COMUNICAÇÃO DE NÃO-CONFORMIDADE AMBIENTAL - CNC

Nº  
09/2012 R

Data:	Localização		
18/10/2012	Trecho: Altamira a Medicilândia		
Hora:	Construtora: SANCHES TRIPOLONI		
9:15	Km:717,50	Lote: 05	Zona:
Condições Climáticas:	Lado: Direito/ Esquerdo	Coordenadas: S 03.44039° W 052.83799°	
Ensoiarado	Estaca: 0055		
Programa: Plano Ambiental de Construção (PA-C)			
Caracterização Rápida do Local			
( x ) APP	( ) Área de Apoio	Obs.: Obstrução de material excedente na boca do bueiro.	
( ) Terras Indígenas	( ) Área de Depósito (Bota-Fora)		
( ) Reserva Dornifrio	( ) Outros		
( ) Área-Fonte			
Não-Conformidade Identificada			
Material excedente na boca do bueiro.			
No dia 18/10/2012 foi constatado pela equipe de supervisão uma obstrução de um bueiro de drenagem pluvial. Isso ocorreu devido a atividade de abertura de caminho de serviço e terraplanagem, fazendo com que o material desprendido caísse na boca do bueiro. Esta situação está em desacordo com os programas ambientais, normas do DNIT, Legislação Ambiental. Segue as legislações aplicáveis abaixo:

CROQUI

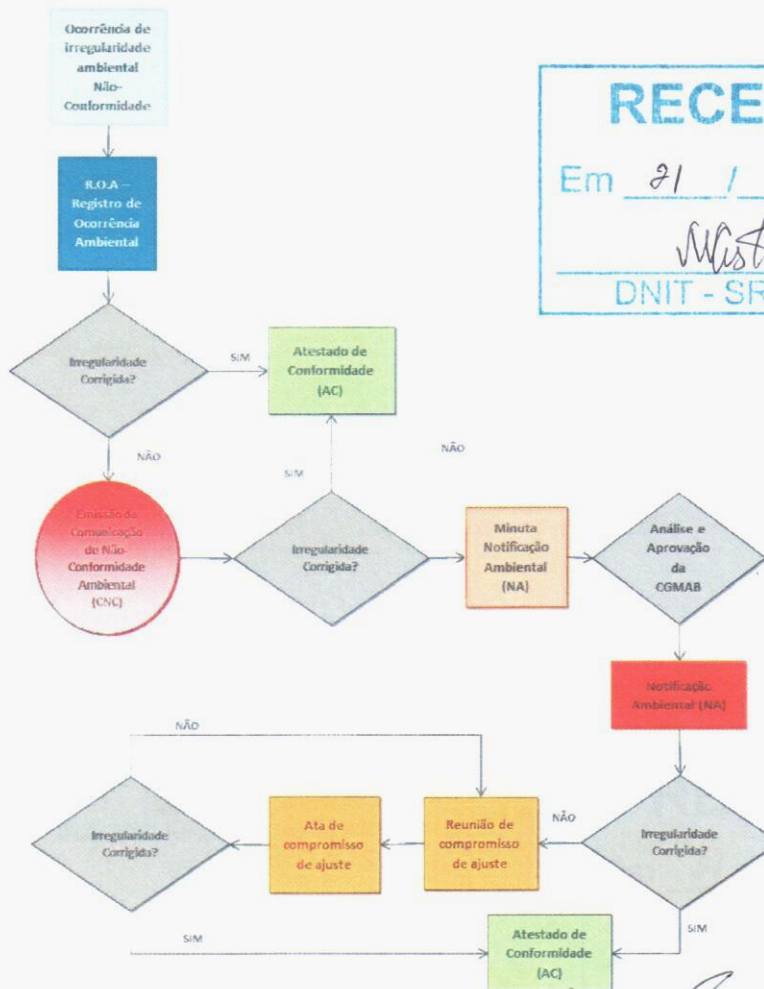
Foto 01 - Sedimento excedente na boca do bueiro.

Foto 02 - Obstrução de bueiro.

Sugerimos ações para desobstrução do bueiro, compactação e proteção da saída do aterro.
